23-49 Mehrzweckbebäude Matzingen

BS-01 Informationen Brandschutz

BS-02 Untergeschoss

BS-03 Erdgeschoss

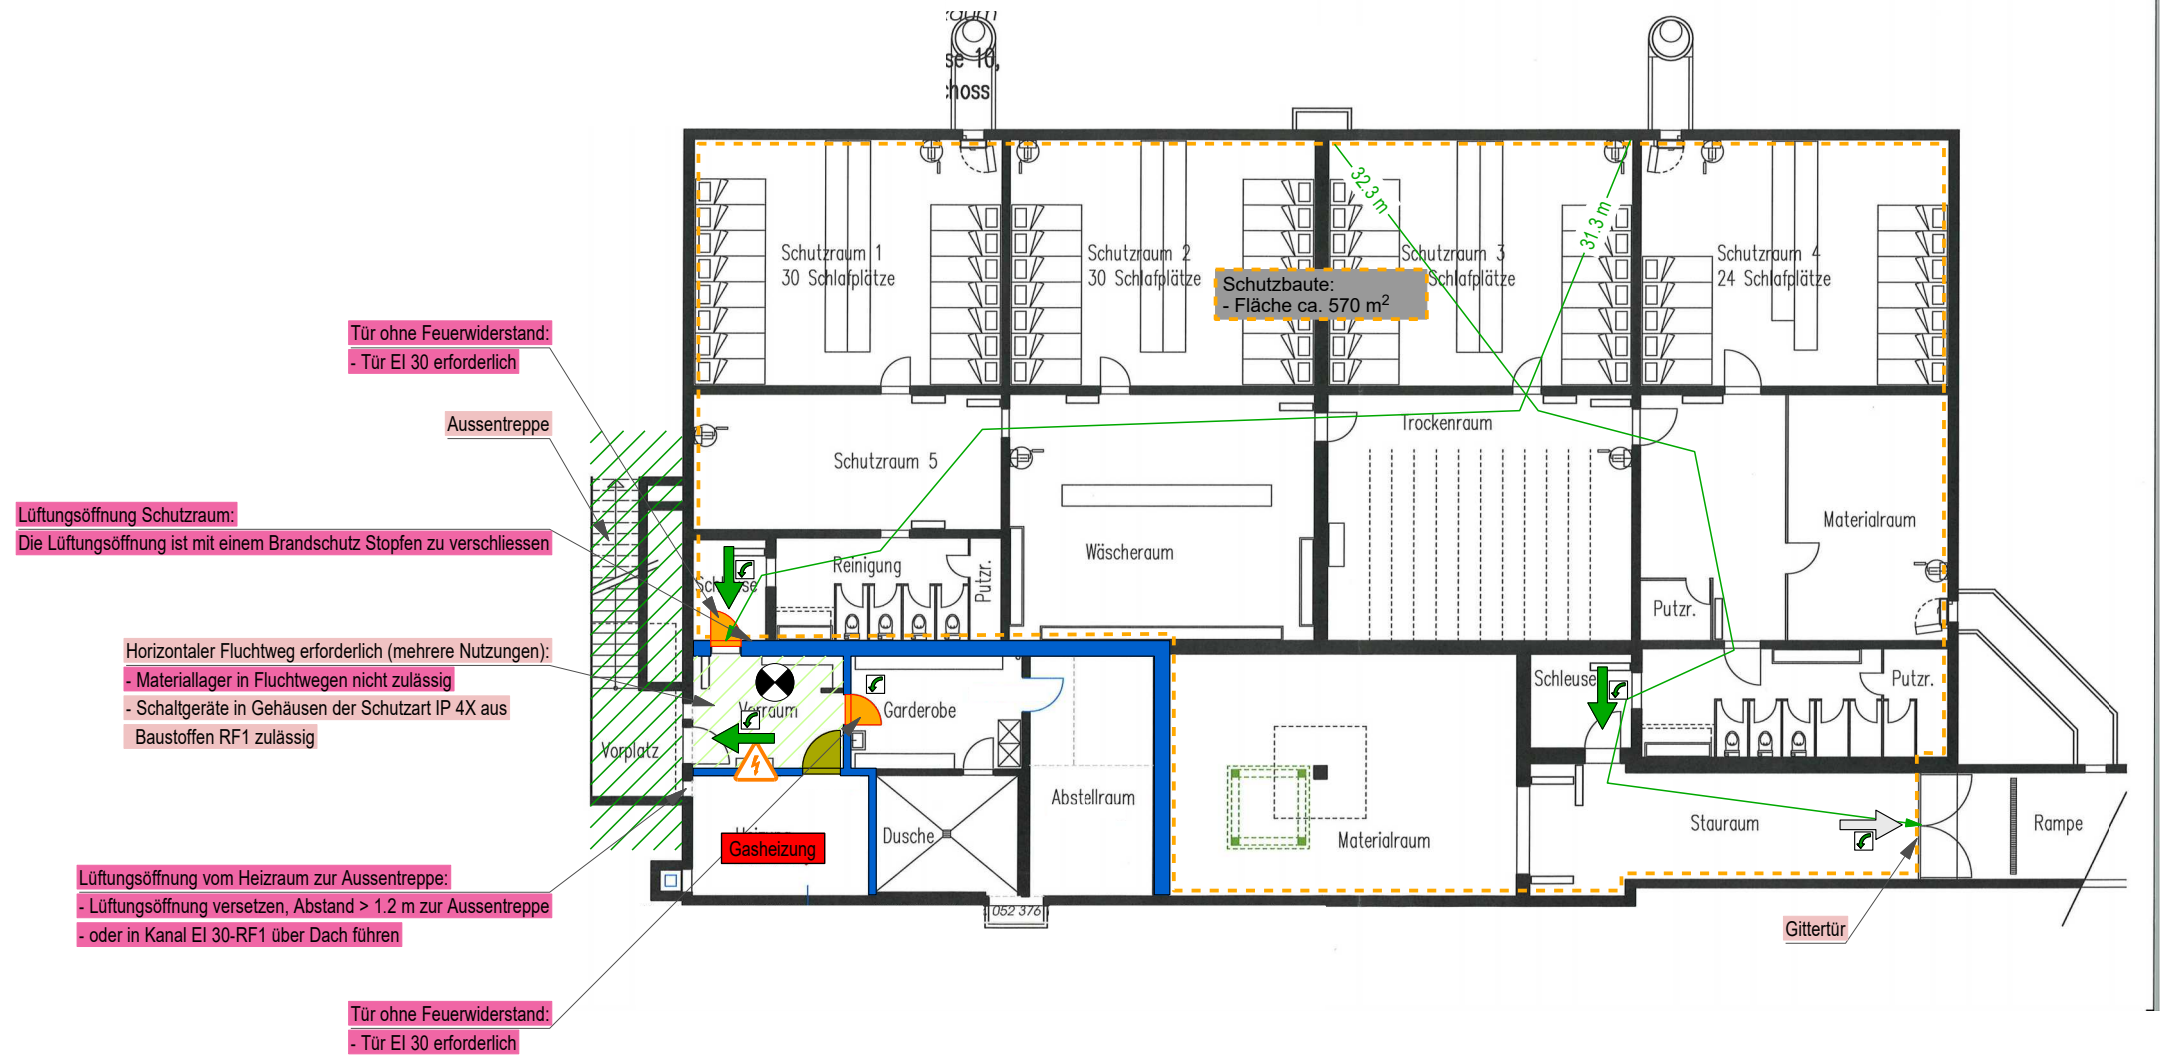
Soll die Schutzbaute auch zivil genutzt werden, sind zusätzliche Brandschutzmassnahmen für die Schutzbaute erforderlich:

- Für Ausgänge und Fluchtwege sind sicherheitsbeleuchtete Rettungszeichen erforderlich
- Eine Sicherheitsbeleuchtung ist in Räumen und Fluchtwegen erforderlich
- Hindernisse wie Schwellen sind mit nachleuchtenden Markierungen zu kennzeichnen
- Es ist eine Belegung von max. 50 Personen zulässig.
- Bei einer Belegung > 50 Personen sind zusätzliche Massnahmen erforderlich:
 - Variante 1: Durch eine Dauerwache während der Nutzung von mindestens zwei Personen, z.B. Sicherheitsdienst oder Feuerwehr (Z.B. durch Lagerleiter nicht zulässig).
 - Variante 2: Eine Brandmeldeanlage (Vollüberwachung) zu installieren.

Tür ohne Feuerwiderstand:
- Tür EI 30 erforderlich

Lüftungsöffnung Schutzraum:
Die Lüftungsöffnung ist mit einem Brandschutz Stopfen zu verschliessen

Horizontaler Fluchtweg erforderlich (mehrere Nutzungen):
- Materiallager in Fluchtwegen nicht zulässig
- Schaltgeräte in Gehäusen der Schutzart IP 4X aus Baustoffen RF1 zulässig

Lüftungsöffnung vom Heizraum zur Aussentreppe:
- Lüftungsöffnung versetzen, Abstand > 1.2 m zur Aussentreppe
- oder in Kanal EI 30-RF1 über Dach führen

Tür ohne Feuerwiderstand:
- Tür EI 30 erforderlich

23-49 Mehrzweckbebaude Matzingen
BS-04 Obergeschoss

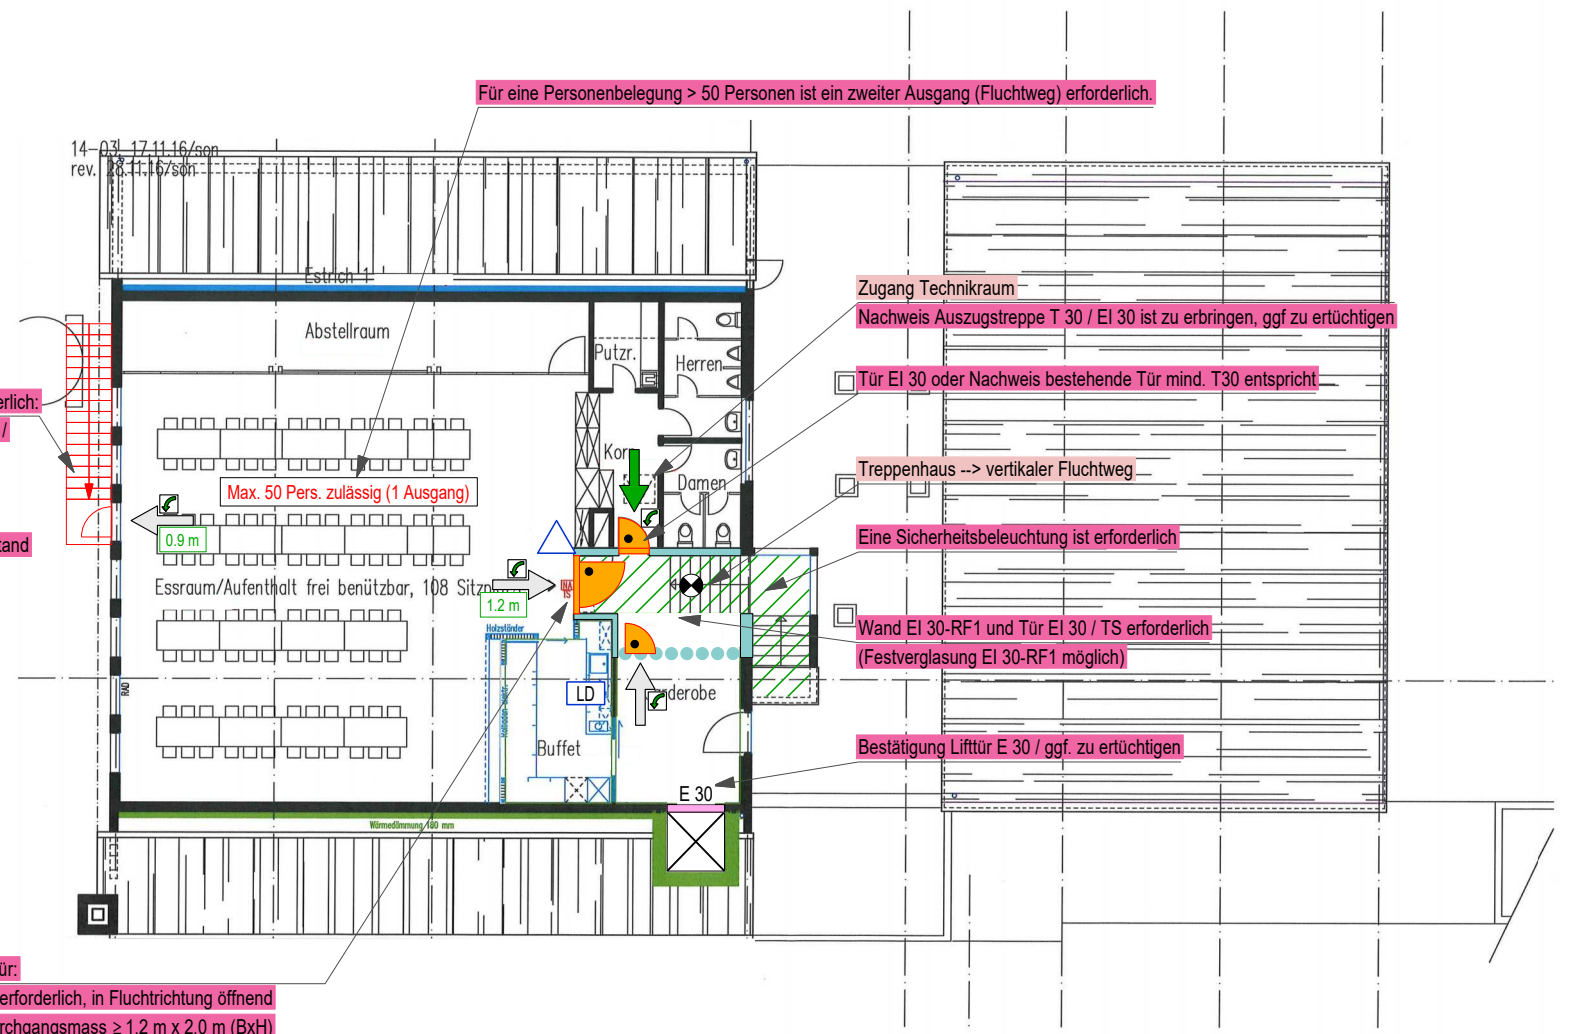
Eine Aussenstreppe ist für eine Personenbelegung von ca. 120 Personen erforderlich:
 - Tür: lichtetes Durchgangsmass $\geq 0.9 \text{ m} \times 2.0 \text{ m}$ (BxH) in Fluchrichtung öffnend /
 Notausgangverschluss nach SN EN 179
 - Treppenbreite $\geq 1.2 \text{ m}$
 - Aussenwandbekleidung und Dämmungen aus Baustoffen RF1
 - Türen und Fenster im Erdgeschoss aus Baustoffen RF1 oder mit Feuerwiderstand

Drahtgittertür:
 - Tür EI 30 erforderlich, in Fluchrichtung öffnend
 - lichtetes Durchgangsmass $\geq 1.2 \text{ m} \times 2.0 \text{ m}$ (BxH)
 - Notausgangverschluss SN EN 179 und Türschliesser

Für eine Personenbelegung > 50 Personen ist ein zweiter Ausgang (Fluchtweg) erforderlich.

Zugang Technikraum
 Nachweis Auszugstreppe T 30 / EI 30 ist zu erbringen, ggf zu ertüchtigen

Tür EI 30 oder Nachweis bestehende Tür mind. T30 entspricht

Treppenhaus --> vertikaler Fluchtweg

Eine Sicherheitsbeleuchtung ist erforderlich

Wand EI 30-RF1 und Tür EI 30 / TS erforderlich
 (Festverglasung EI 30-RF1 möglich)

Bestätigung Lifttür E 30 / ggf. zu ertüchtigen
